***Für eine 3. Beteiligung zum RPD vorgesehene Änderungen***

***Hier: Änderungen der graphischen Darstellung Rhein-Kreis Neuss  
im Vergleich zur Fassung gemäß Regionalratsbeschluss vom  
23.06.2016 (ohne gesondert aufgeführte Änderungen der  
Windenergiebereiche und der Verkehrsdarstellungen)***

## Ä3BT-Dormagen Nr.01

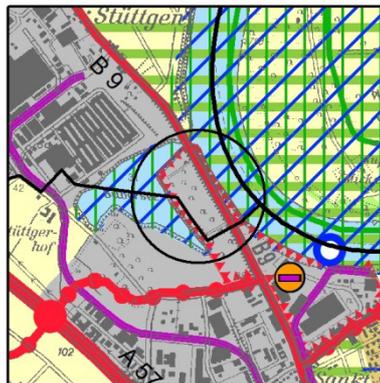
Die erweiterte Festlegung des BSLE über dem Silbersee in Dormagen erfolgt auf der Grundlage des Biotopverbundes besonderer Bedeutung, der an dieser Stelle im Fachbeitrag des Naturschutzes und der Landschaftspflege des LANUV NRW ausgewiesen worden ist. Die Änderung erfolgt somit auf der Grundlage des im RPD festgelegten gesamtäumlichen Konzeptes zur Festlegung von BSLE gem. Kap. 7.2.5 der Begründung zum RPD.

Aufgrund dieser Änderung der zeichnerischen Darstellung soll – als nicht wesentliche Beikartenänderung – auch die entsprechende Darstellung in der Beikarte 4 E vor einem Aufstellungsbeschluss noch geändert werden.

## Ä3BT-Grevenbroich Nr.01

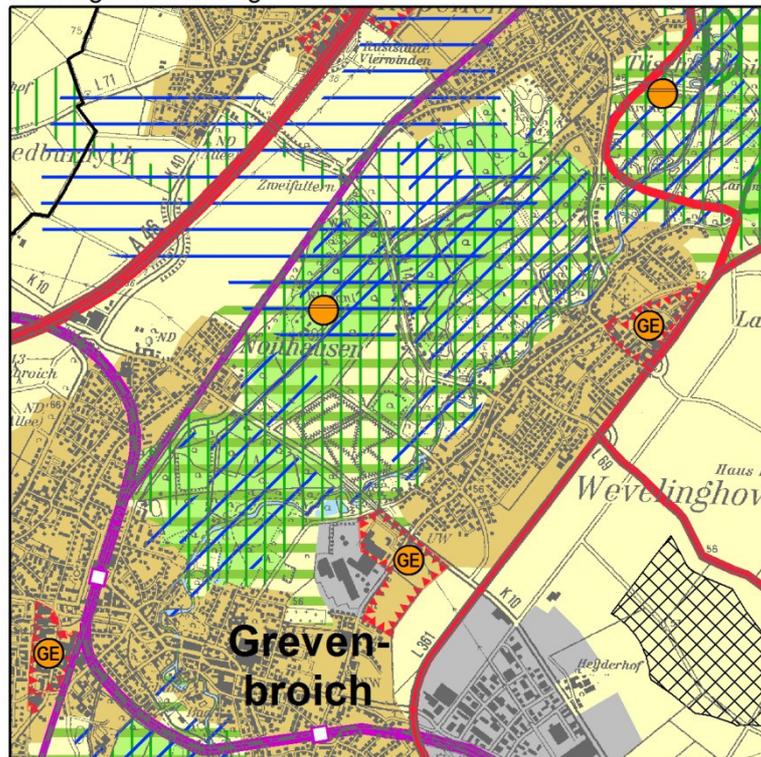
Die reduzierte Festlegung des BSLE erfolgt auf der Grundlage der Abgrenzung des Landschaftsschutzgebietes im Landschaftsplan des Rhein-Kreis-Neuss. Die Änderung erfolgt somit auf der Grundlage des im RPD festgelegten gesamträumlichen Konzeptes zur Festlegung von BSLE gem. Kap. 7.2.5 der Begründung zum RPD.

Aufgrund dieser Änderung der zeichnerischen Darstellung soll – als nicht wesentliche Beikartenänderung – auch die entsprechende Darstellung in der Beikarte 4 E vor einem Aufstellungsbeschluss noch geändert werden.

## Ä3BT-Grevenbroich Nr.02

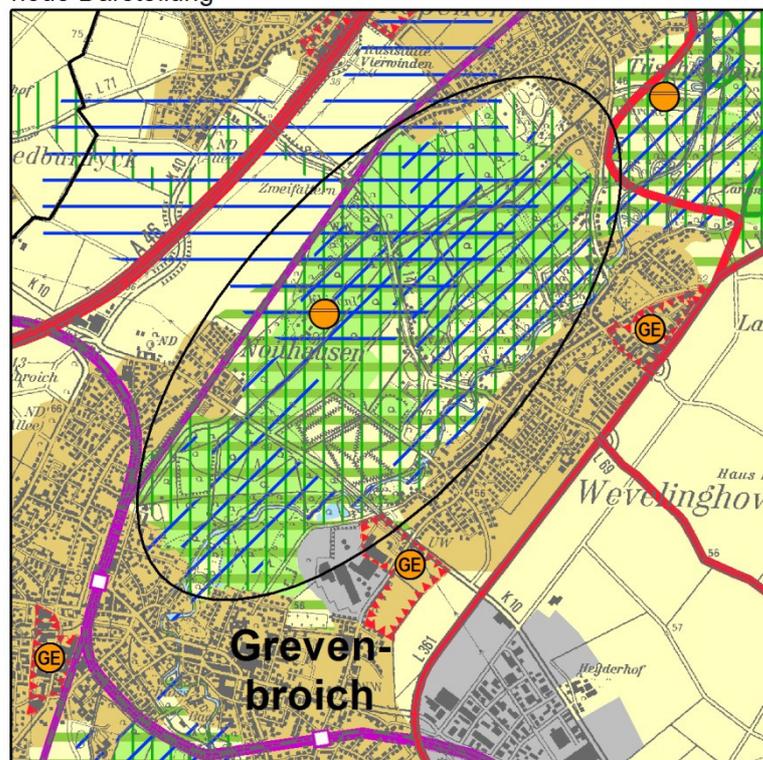
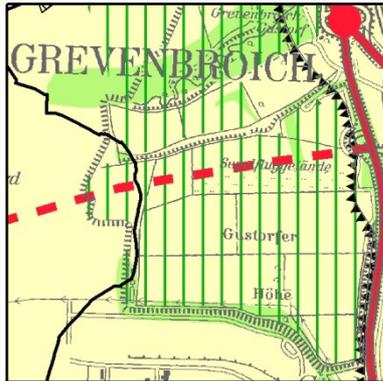
Entsprechend der Kriterien zur Darstellung von Wald in Kap. 7.2.2 der Begründung werden bislang nicht berücksichtigte Waldflächen, die größer als 5 ha sind, als

Waldbereiche dargestellt. Die darzustellenden Waldbereiche im Bereich des Tribünenweges sind im Flächennutzungsplan als Flächen für die Forstwirtschaft dargestellt bzw. es handelt sich um Waldvermehrungsflächen des Rhein-Kreises Neuss.

### Ä3BT-Grevenbroich Nr.03

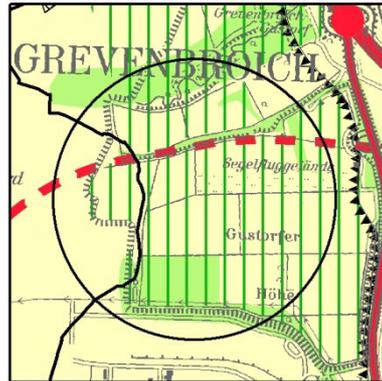
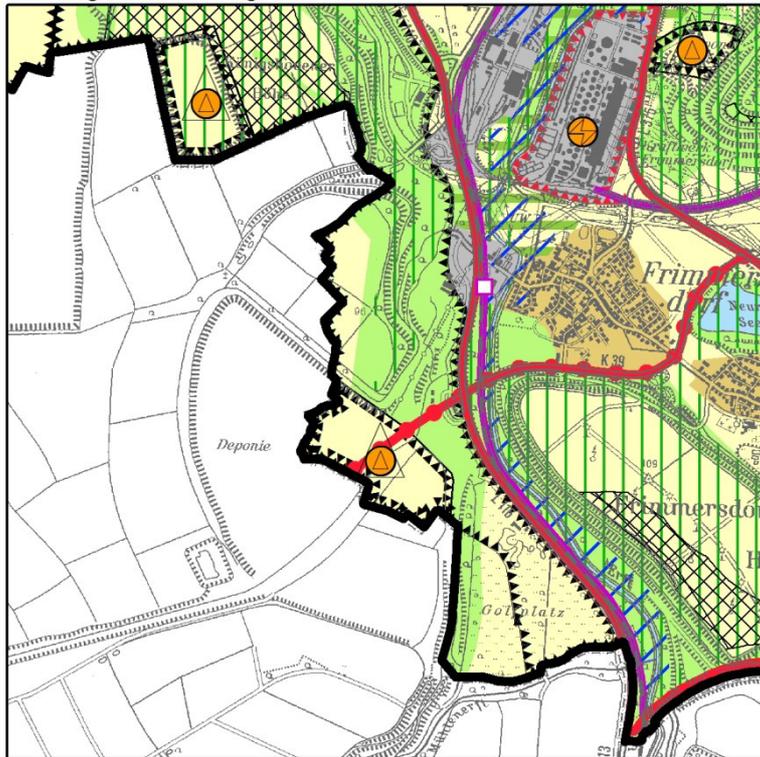
Entsprechend der Kriterien zur Darstellung von Wald in Kap. 7.2.2 der Begründung werden bislang nicht berücksichtigte Waldflächen, die größer als 5 ha sind, als Waldbereiche dargestellt.

Zur Veränderung der zeichnerischen Darstellung der Straße wird auf das Dokument mit den Änderungen der Verkehrsdarstellungen verwiesen.

## Ä3BT-Grevenbroich Nr.04

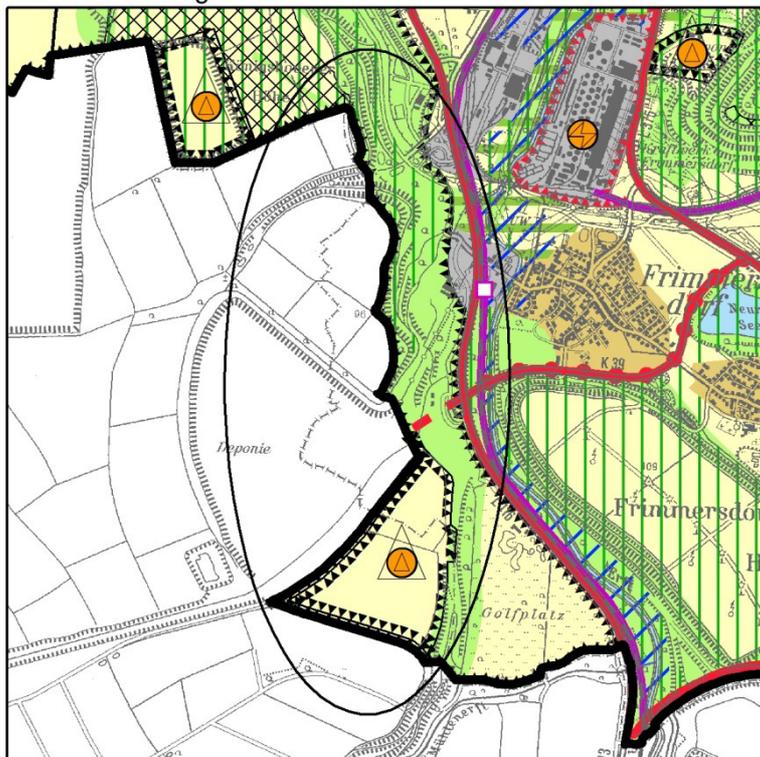
Die Änderung erfolgt auf der Grundlage des aktualisierten Grenzverlaufes für das Gebiet der Stadt Grevenbroich.

Sie umfasst Änderungen der zeichnerischen Darstellungen von BSAB, Wald, BSLE, AFA, Straßen und einer Abfalldeponie.

Rücknahmen im nicht mehr zum Planungsraum zählenden Raum ergeben sich dabei automatisch aus den entsprechenden Grenzänderungen.

Bei der zeichnerisch dargestellten Abfalldeponie handelt es sich um die Kraftwerksreststoffdeponie Garzweiler. Die Umrisse der Darstellung werden an die Ablagerungsflächen – soweit sie sich innerhalb des Planungsraums befinden – angepasst. Die AFA-Darstellung im Deponiebereich entspricht der sachgerechten Nachfolgenutzung.

Bei der neuen Darstellung von Planzeichen 3.ab-2 (Straße für den vorwiegend überregionalen und regionalen Verkehr, Bedarfsplanmaßnahme ohne räumliche Festlegung) handelt es sich um die westliche Fortsetzung der K39. Mit dem Wechsel zu Planzeichen 3.ab-2 erfolgt eine Angleichung an die entsprechende Darstellung der Fortsetzung im benachbarten Planungsraum (Regionalplan Köln, Teilabschnitt Region Köln). Die Darstellung mit Planzeichen 3.ab-2 ohne räumliche Festlegung bietet gegenüber der bisherigen Darstellung mit Planzeichen 3.ab (Straße für den vorwiegend überregionalen und regionalen Verkehr, Sonstige regionalplanerisch bedeutsame Straße) außerdem den Vorteil, dass sie für eine spätere Konkretisierung des Trassenverlaufs im Rahmen der Fachplanung einen größeren räumlichen Spielraum bietet; dies ist insbesondere besonders sinnvoll, da es sich um eine nach Abschluss der Braunkohlegewinnung neu zu trassierende Verbindung handelt..

Die Änderung des BSAB basiert auf der Darstellung des Braunkohlenplans, da dieser dort gemäß LPIG die zentrale raumordnerische Grundlage für den Rohstoffabbau darstellt. Hier lag bei der Fassung gemäß RR-Beschluss vom 23.06.2016 insoweit bereits für den damals erfassten Raum eine vom räumlichen Umgriff unzureichende BSAB-Darstellung vor.

Die geringfügige Erweiterung der Walddarstellung im Süden (westlich des Golfplatzes) vollzieht vorhandene und zur Raumstrukturierung sinnvolle lokale Waldentwicklungen nach. Die geringfügige Erweiterung des BSLE vollzieht die Biotopverbundfläche besonderer Bedeutung aus dem Fachbeitrag des Naturschutzes und der Landschaftspflege nach.

Aufgrund dieser Änderung der zeichnerischen Darstellung soll – als nicht wesentliche Beikartenänderung – auch die entsprechende Darstellung in der Beikarte 4 E vor einem Aufstellungsbeschluss noch geändert werden.

## Ä3BT-Grevenbroich Nr.05

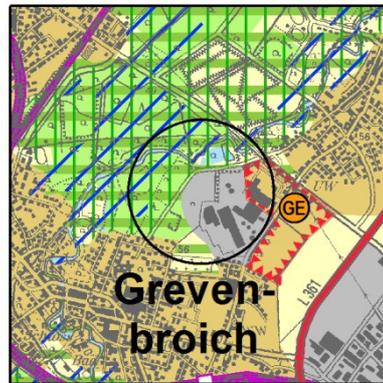
Der Regionale Grünzug wird hier zurück genommen, da auf dieser Fläche ein Sondierungsbereich für Wohnen (siehe Beikarte 3A) dargestellt wird. Aufgrund dieser Änderung der zeichnerischen Darstellung sollen – als nicht wesentliche Beikartenänderung – auch die entsprechenden Darstellungen in der Beikarte 4 C vor einem Aufstellungsbeschluss noch geändert werden.

## Ä3BT-Meerbusch Nr.01

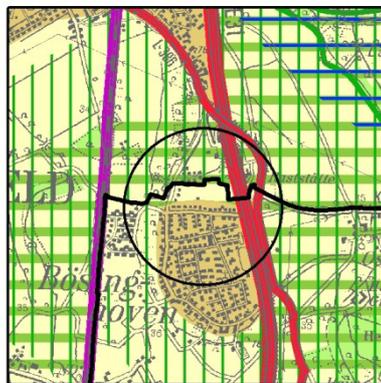
Gegenüber der bisherigen Darstellung erfolgt die Erweiterung Regionaler Grünzüge entlang der Stadtgrenze zu Kaarst vor dem Hintergrund der Bedeutung des Bereiches für die Naherholung und die Biotopvernetzung. Dadurch wird nördlich des BSAB ein Anschluss an die geplanten Renaturierungsflächen hergestellt und der Freiraumkorridor zwischen dem westlich auf Willicher Stadtgebiet gelegenen Landschaftsschutzgebiet „Hardt“ und dem östlich auf Meerbuscher Stadtgebiet gelegenen Landschaftsschutzgebiet „Strümper Busch / Meerbusch / Stingesbachau“ regionalplanerisch gesichert. Unter Berücksichtigung der geplanten Renaturierung der westlich anschließenden Abtragungsgewässer und der bereits im 2. RPD-Entwurf wieder dargestellten RGZ auf Kaarster Stadtgebiet wird so eine Verknüpfung der zuvor genannten Bereiche mit den nordöstlich angrenzenden RGZ geschaffen.

Aufgrund dieser Änderung der zeichnerischen Darstellung sollen – als nicht wesentliche Beikartenänderung – auch die entsprechenden Darstellungen in der Beikarte 4 C vor einem Aufstellungsbeschluss noch geändert werden.

## Ä3BT-Meerbusch Nr.02

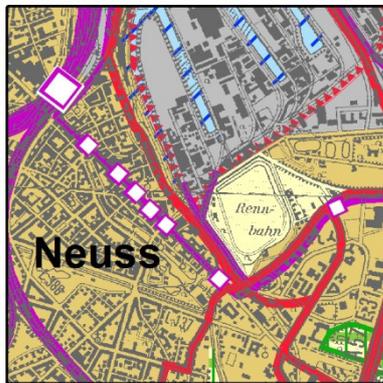
Die Stadt Meerbusch und ein örtlicher Bürgerverein haben im Rahmen der

Beteiligungen angeregt, die Freifläche im Norden Bösinghovens im Regionalplan als Siedlungsreservefläche darzustellen.

Die ASB-Reserve 10 (4 ha) gemäß GEP 99 wurde aufgrund zu großer Reserven und schlechter Infrastrukturausstattung (vgl. Kap. 7.1.1.8 der Begründung sowie Anlage 1 „Infrastrukturkarten und Entfernungsbewertungen Analyse“ zu Kap. 7.1.1 der Begründung) und aufgrund der Anregung im ersten Gemeindegespräch mit der Stadt Meerbusch reduziert. Die nun von der Stadt Meerbusch angeregte Bebauung wurde bisher ohnehin mit 1 ha Reserve an dieser Stelle in das Mengengerüst mit aufgenommen. Zur Klarstellung dieses Sachverhaltes ist die Darstellung des ASB entsprechend kleinteilig geändert worden.

Aufgrund dieser Änderung der zeichnerischen Darstellung sollen – als nicht wesentliche Beikartenänderung – auch die entsprechenden Darstellungen in der Beikarte 4 C vor einem Aufstellungsbeschluss noch geändert werden.

### Ä3BT-Neuss Nr.01

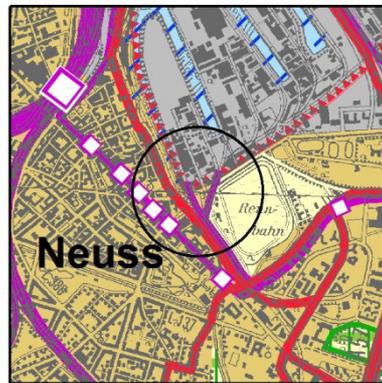
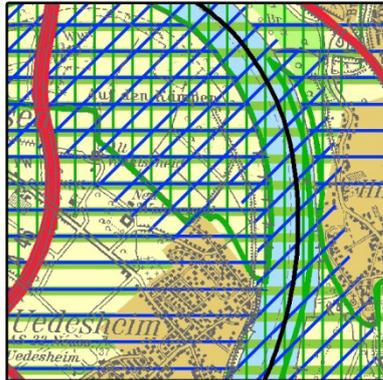
Für den Wendersplatz in Neuss (ca. 1 ha) wird die Darstellung als GIB mit Zweckbindung als Standort des kombinierten Güterverkehrs – Hafennutzungen und hafenaffines Gewerbe – gelöscht zugunsten einer ASB-Darstellung, da für den Bereich durch seine Nähe zur Neusser Innenstadt bei gleichzeitiger räumlicher Trennung von den Hafenanlagen und Hafenbecken die Möglichkeit einer hafenaffinen Nutzung nicht erkennbar ist.

## Ä3BT-Neuss Nr.02

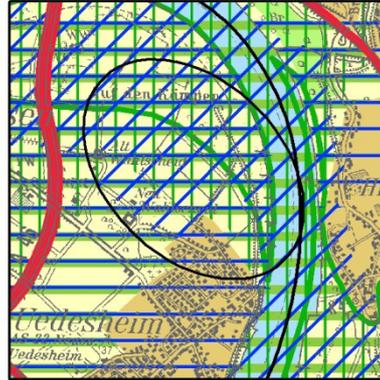
Der BSN im Bereich Neuss Uedesheim wird teilweise zurückgenommen. Gegenüber den innerhalb des BSN liegenden naturschutzwürdigen Bereichen (FFH.Gebiet, NSG und LSG) ist der Teilbereich, der für die Streichung vorgesehen ist, von intensiver ackerbaulicher Nutzung geprägt, womit die Voraussetzungen für die Darstellung eines BSN entfallen.

Aufgrund dieser Änderung der zeichnerischen Darstellung sollen – als nicht wesentliche Beikartenänderung – auch die entsprechenden Darstellungen in den Beikarten 4 D und 4 E vor einem Aufstellungsbeschluss noch geändert werden.

## Ä3BT-Rommerskirchen Nr.01

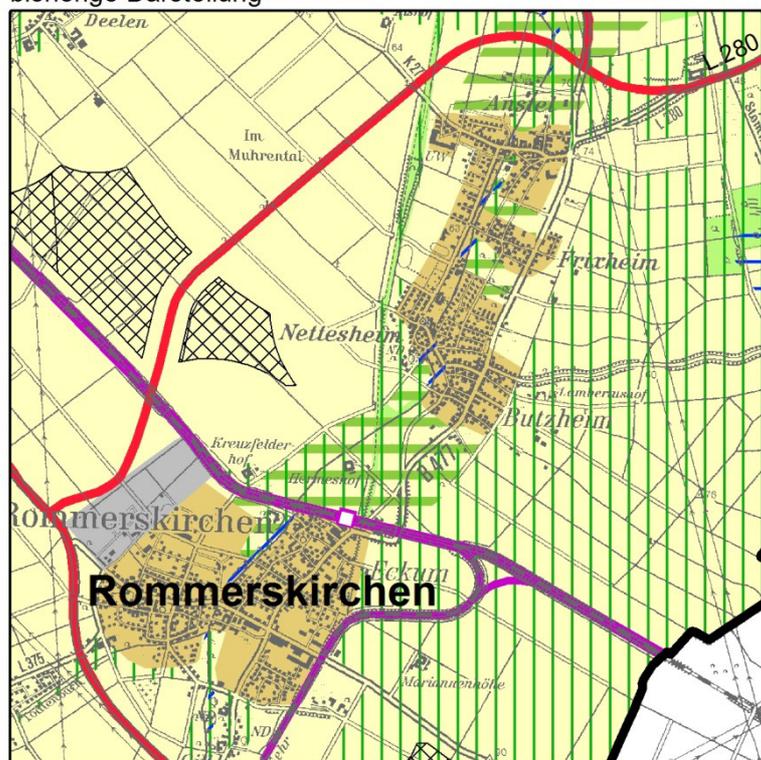
Die reduzierte Festlegung des BSLE erfolgt auf der Grundlage der Darstellung eines Sondierbereiches für eine zukünftige Siedlungsentwicklung gemäß Beikarte 3 A. Sofern von der Möglichkeit einer Siedlungserweiterung im Bereich des Sondierbereiches Gebrauch gemacht wird, wird die Erweiterung eines ASB im Rahmen einer Regionalplanänderung erforderlich.

Aufgrund dieser Änderung der zeichnerischen Darstellung soll – als nicht wesentliche Beikartenänderung – auch die entsprechende Darstellung in der Beikarte 4 E vor einem Aufstellungsbeschluss noch geändert werden.

## Ä3BT-Rommerskirchen Nr.02

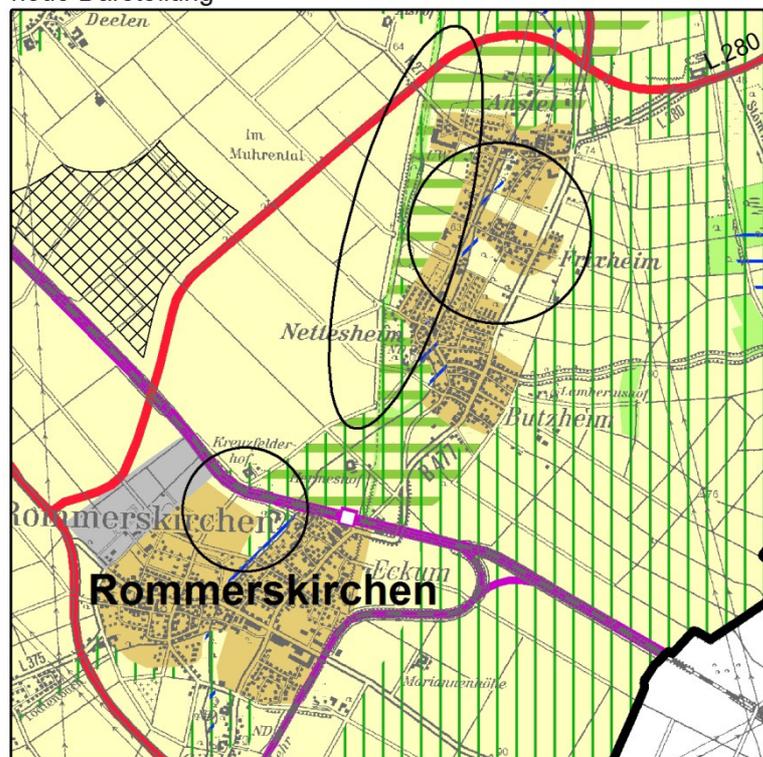
In Anbetracht der kleinteiligen Struktur der Regionalen Grünzüge des RPD in der Fassung der 2. Beteiligung entfällt die Darstellung der kleinteiligen RGZ östlich von

Anstel, Frixheim und Nettesheim, Butzheim. Stattdessen erfolgt eine Grünzug-Darstellung unter Berücksichtigung der Bedeutung des Bereichs am Westrand dieser Ortslagen für die Naherholung, zwischen dem Bahndamm und den genannten Ortslagen als Verlängerung des Regionalen Grünzugs „Kulturraum Knechtsteden“ entlang der ehem. Bahntrasse. Vor dem Hintergrund der geringen Ausdehnung der durch die Bahntrasse vom angrenzenden RGZ isolierten Freiraumbereiche entfällt zwischen dem ASB Rommerskirchen und der Bahnlinie die Darstellung Regionaler Grünzug. Die Streichung der kleinteiligen Darstellungen der BSLE erfolgt, da diese jeweils eine Größe von unter 10 ha aufweisen und somit nicht die Kriterien zur Darstellung von BSLE in Kap. 7.2.5 der Begründung zum RPD-E erfüllen.

Aufgrund dieser Änderung der zeichnerischen Darstellung soll – als nicht wesentliche Beikartenänderung – auch die entsprechende Darstellung in den Beikarten 4 C und 4 E vor einem Aufstellungsbeschluss noch geändert werden.

## Ä3BT-Rommerskirchen Nr.05

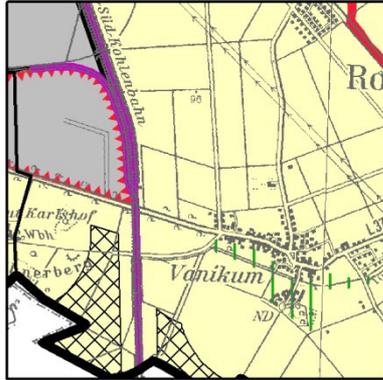
Entsprechend der Kriterien zur Darstellung von Wald in Kap. 7.2.2 der Begründung werden bislang nicht berücksichtigte Waldflächen, die größer als 5 ha sind, als Waldbereiche dargestellt.

## Ä3BT-Rommerskirchen Nr.06

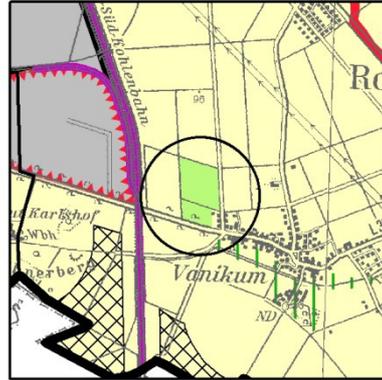
Entsprechend der Kriterien zur Darstellung von Wald in Kap. 7.2.2 der Begründung werden bislang nicht berücksichtigte Waldflächen, die größer als 5 ha sind, als Waldbereiche dargestellt.
